日立半導体技術情報

製品分類	マイコン	発行番号	TN-H8*-239A	Rev.	第 1 版
題名	H8S/2239 シリーズハードウェアマニュアル 電気的特性の仕様追加	情報分類	1. 仕様変更 ② ドキュメント訂正追加等 3. 使用上の注意事項 4. マスク変更 5. ライン変更		
適用製品	H8S/2239 シリーズ HD64F2239 HD6432239, HD6432239W	対象ロット等	関連資料 H8S/2239 シリーズ、H8S/2238R シリーズ、H8S/2237 シリーズ、H8S/2227 シリーズハードウェアマニュアル (ADJ-602-314)	有効期限	
	全ロット	永年

日立シングルチップマイクロコンピュータ H8S/2239 シリーズ、H8S/2238R シリーズ、H8S/2237 シリーズ、H8S/2227 シリーズハードウェアマニュアルにおきまして、電気的特性の仕様追加がありますので、ご連絡させていただきます。

(1) 電源電圧/アナログ電源電圧と発振周波数の範囲(F-ZTAT 版)

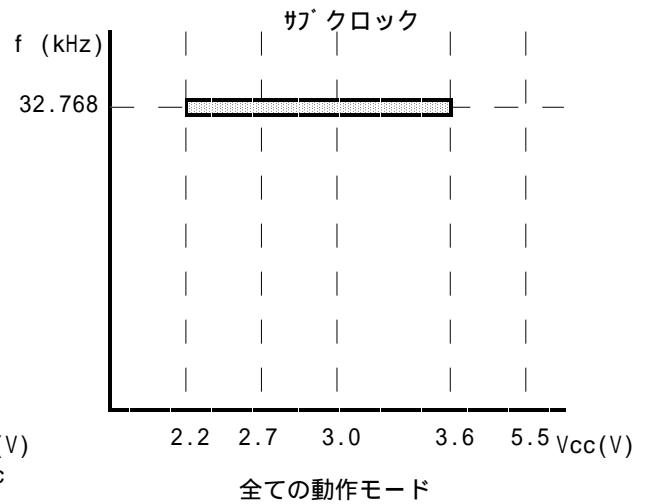
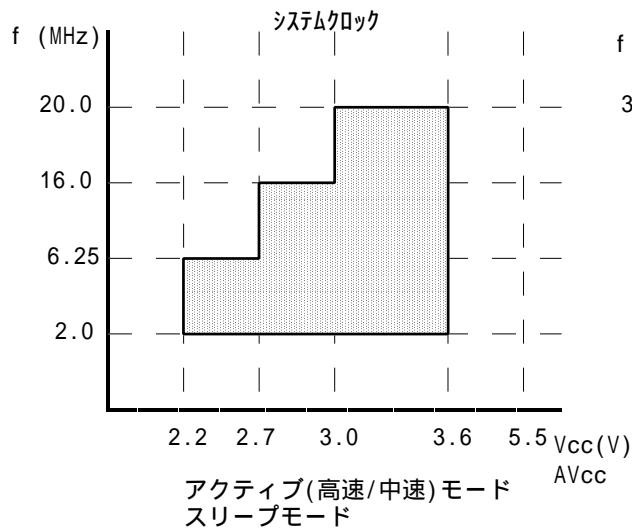
P25-1 図 25.1 電源電圧と動作範囲以下のように変更します。
